東海第二発電所
火災による損傷防止
(安全機能を有する機器等の抽出について)

平成30年4月11日
日本原子力発電株式会社

(2) PS-2主蒸気系の範囲

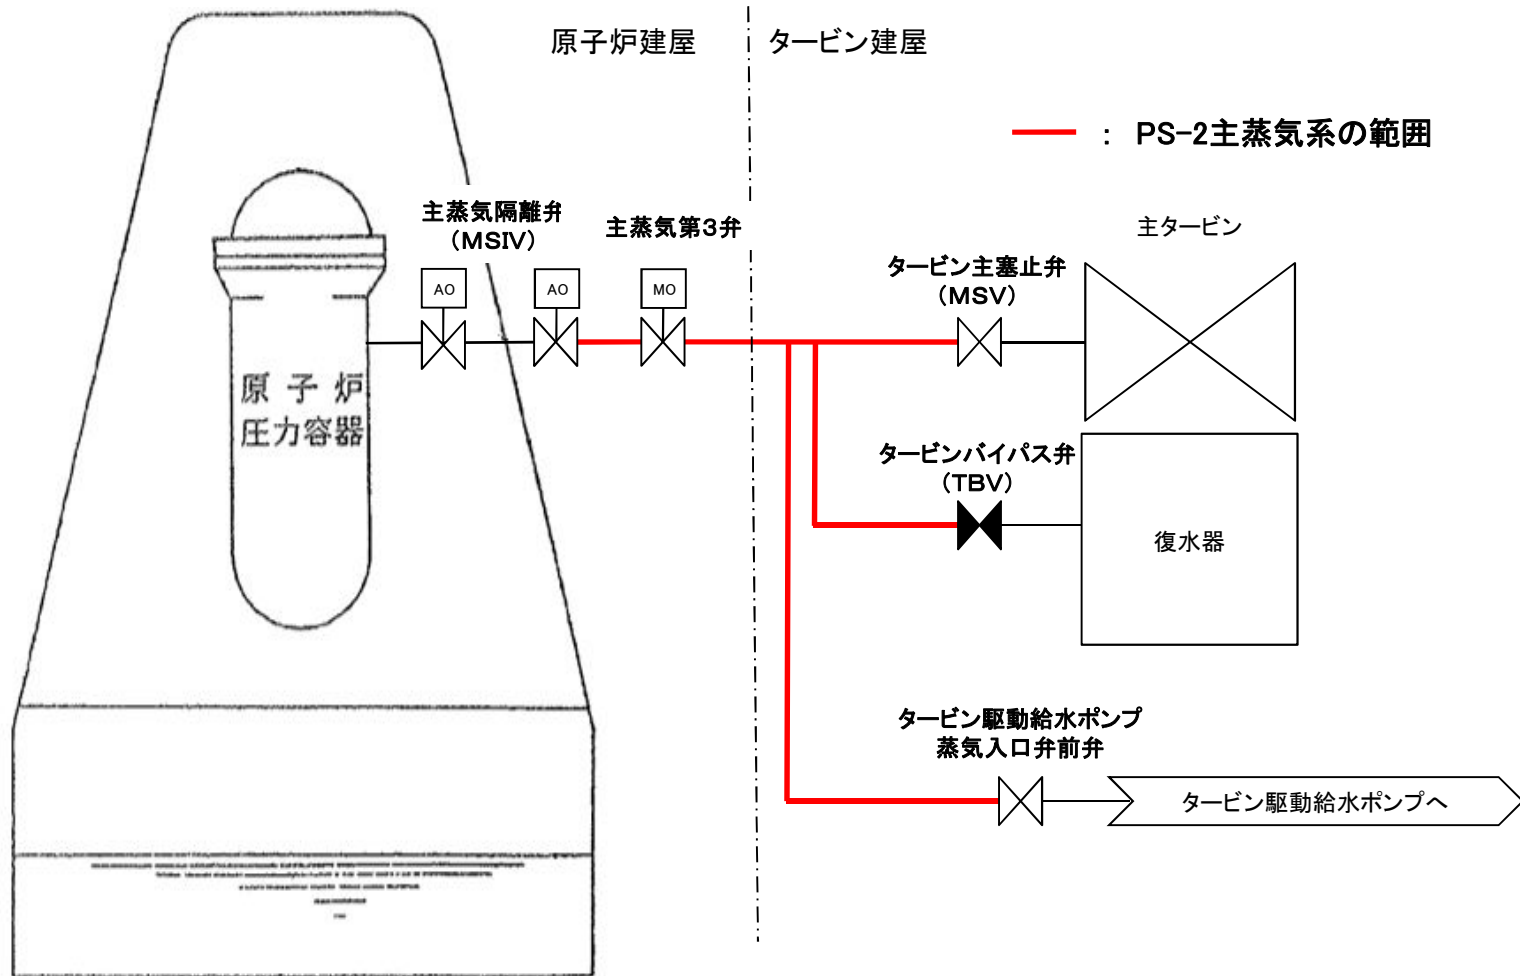
- ・指摘事項：PS-2「原子炉冷却材を内蔵する機能」主蒸気系の範囲を明確にすること。
- ・回答：原子炉格納容器外側隔離弁からタービン主塞止弁, タービンバイパス弁をPS-2主蒸気系の範囲とする。
考え方を次頁以降に示す。

(2) PS-2気体廃棄物処理系の範囲

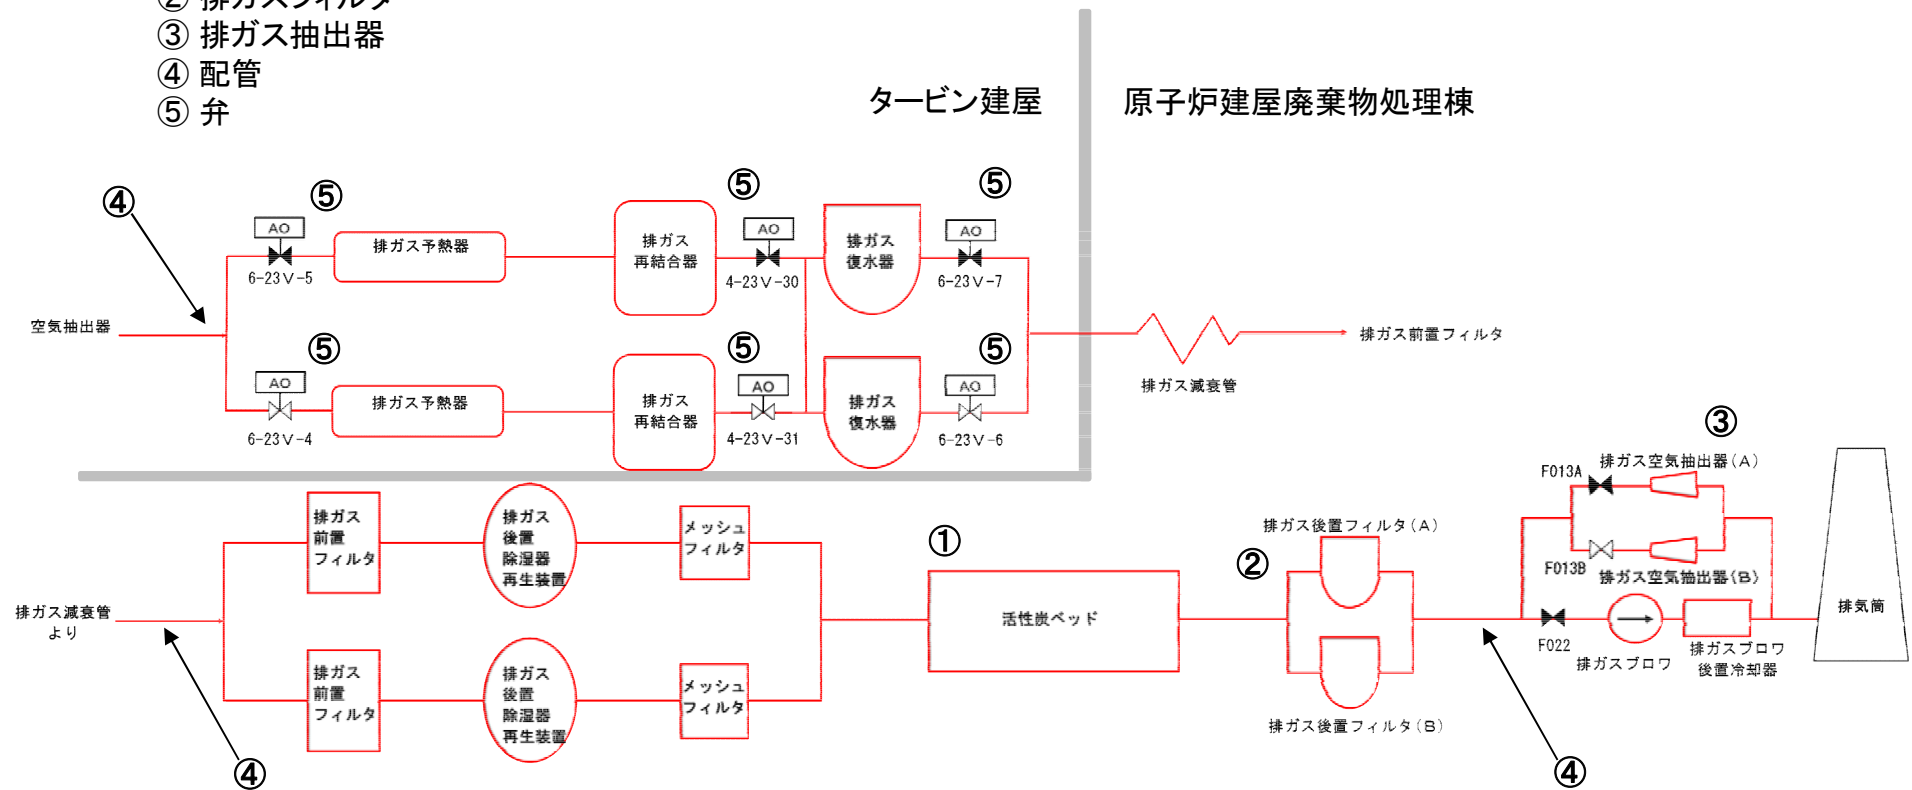
PS-2気体廃棄物処理系の範囲については、重要度分類審査指針に具体的な範囲は記載されていないものの、JEAG4612-2010では、「希ガスホールドアップ塔、排ガスフィルタ、排ガス抽出器、配管、弁」となっており、系統全体が範囲となっている。また、保全計画においても同様の範囲となっていることから、PS-2気体廃棄物処理系の範囲は以下のとおりである。

- ① 希ガスホールドアップ塔
- ② 排ガスフィルタ
- ③ 排ガス抽出器
- ④ 配管
- ⑤ 弁
